# 球形貯槽のブレース(脚部の筋交い箇所) に関する耐震基準の見直し

平成25年11月14日

経済産業省

高圧ガス保安室

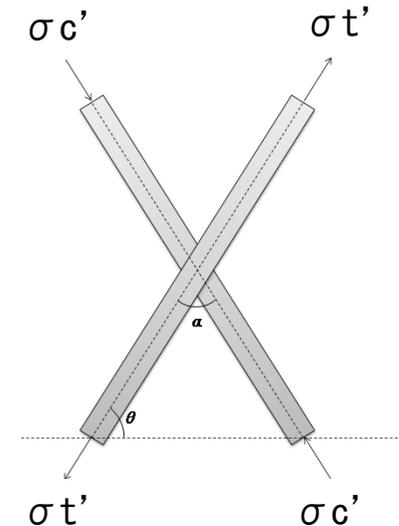
#### 1) 算定応力等について、鋼管ブレースの交差部分の引張応力及びせん断応力の算出式を耐震基準に追加。

$$\text{引張応力} : \sigma_t = \sigma_t' + \sigma_c' \cos(2\theta)$$

$$\text{せん断応力} : \tau = \sigma_c' \sin(2\theta)$$

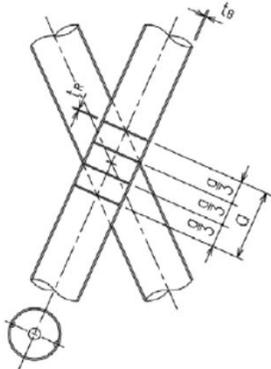
#### 2) 許容応力等について、鋼管ブレースの交差部分の引張応力とせん断応力の組合せに対する判定式を耐震基準に追加。

$$\sqrt{\sigma_t^2 + 3\tau^2} \leq f_t \quad f_t \text{ . . . . . 支持構造材の耐震設計用許容引張応力}$$

図1: 鋼管ブレースの交差部分の有効な補強方法

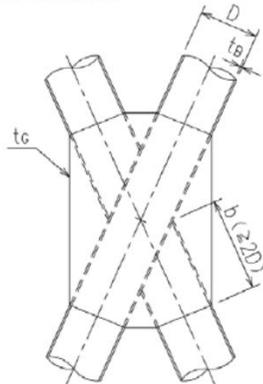
鋼管ブレースの交差部分については、図1に示す4枚のダイヤフラム（リングを含む。）または貫通ガセットにより補強を実施すれば有効。

補強範囲: 左図に示すようにブレースが交差する範囲を補強範囲aとする(外径基準)。  
 ダイヤフラム数: 4枚  
 $t_b$ : ブレースの厚さ  
 $t_R$ : ダイヤフラムの板厚  $t_R \geq 0.7t_b$  とする  
 $a/3$ : 補強間隔は補強範囲で等間隔とする。

D: ブレースの外径  
 $t_b$ : ブレースの厚さ  
 $t_g$ : 貫通ガセットの板厚  $t_g \geq 0.7t_b$  とする。  
 b: ブレースの交差部分の中心から貫通ガセット端部までの長さ  $b \geq 2D$  とする。

図2: 支柱と鋼管ブレースの取付け部分の有効な補強方法

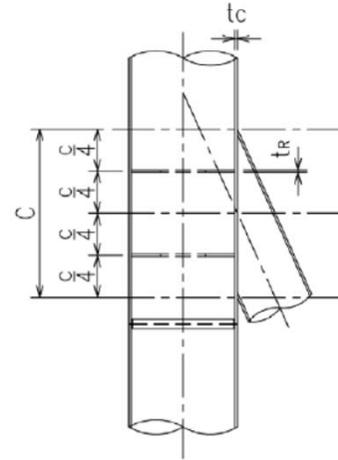
支柱と鋼管ブレースの取付け部分については、図2に示す2枚のダイヤフラム（リングを含む。）により補強を実施すれば有効。

補強範囲: 左図に示すようにブレースと支柱の外径の交点間距離を補強範囲Cとする。  
 ダイヤフラム数: 2枚  
 $t_c$ : 支柱の厚さ  
 $t_R$ : ダイヤフラムの厚さ  $t_R \geq 1.0t_c$  とする。  
 $C/4$ : 補強範囲の上下からの補強位置
